Stadtpark – Vorplatz Heimattiergarten

Vorstellung Planungsstand

Vorplanung

18.11.2014

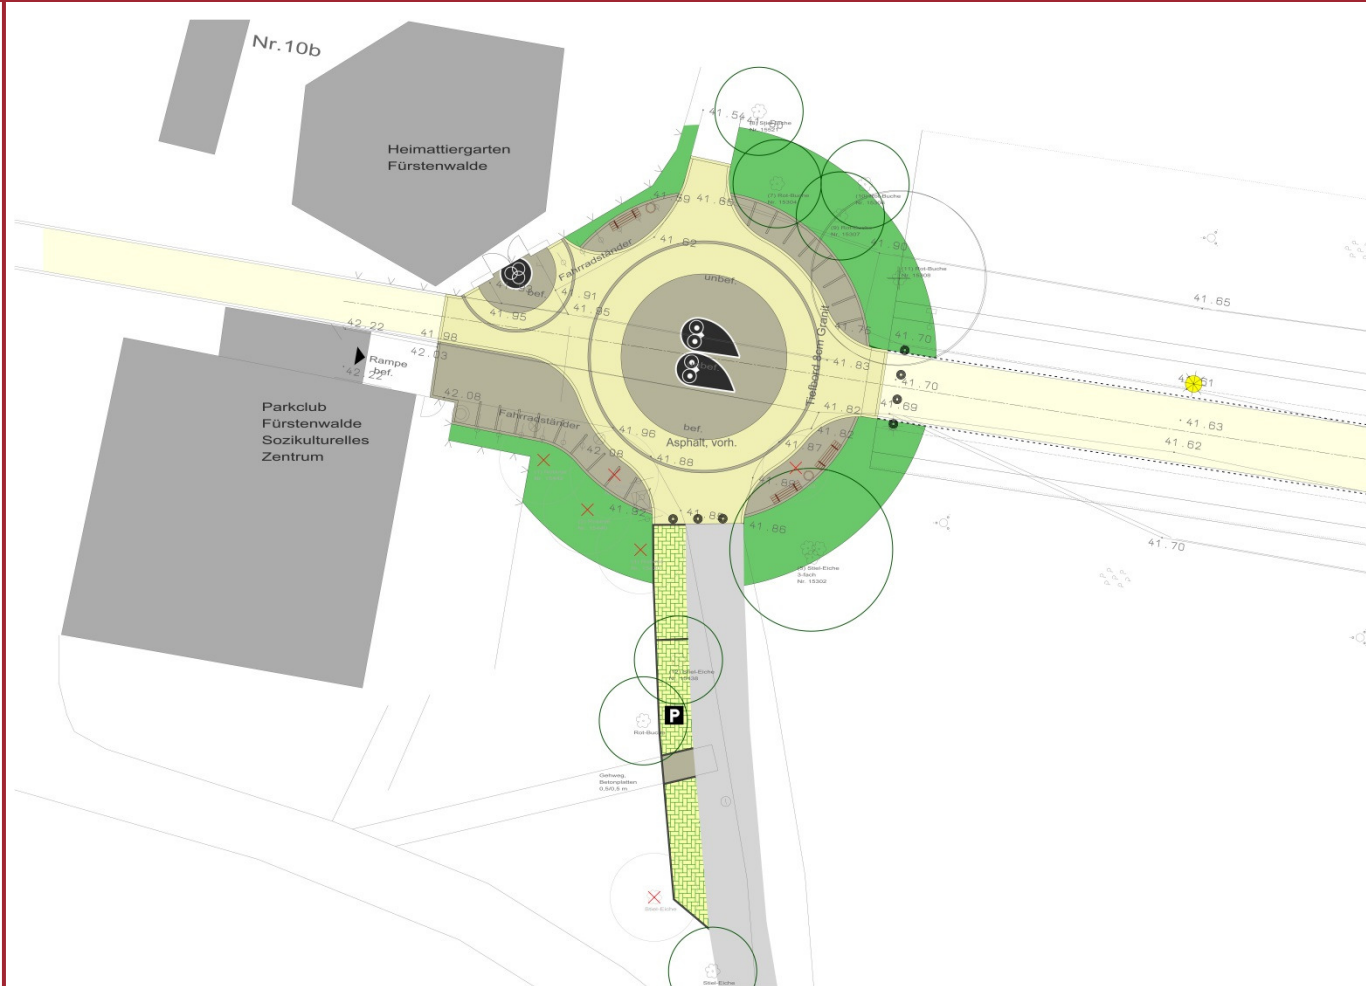
- Befestigung der Fläche nicht mit wassergebundener Decke, da erhöhter Reinigungsaufwand
- Fahrradständer vor Eingang Heimattiergarten
- tauschen mit Bank in Nachbarfläche
- Logo in Platzfläche befürwortet

- Mehr Stellplätze vor Jugendclub, Sicherheit für weibliche Gäste
- Bänke weglassen, Anlocken unerwünschtes Publikum
- Logo nur Tierpark nicht befürwortet, Jugendlogo auch berücksichtigen
- Asphalt statt Pflaster (Reinigung)
- Baumneupflanzung

- Tausch Bank und Fahrradständer
- Bänke bleiben
- Stellplatzanzahl bleibt, jedoch Senkrechtaufstellung für leichteres Einparken
- Baumpflanzung
- Keine Gehölzpflanzung unter Bestandsbäumen
- Beleuchtung
- Kein Logo ?
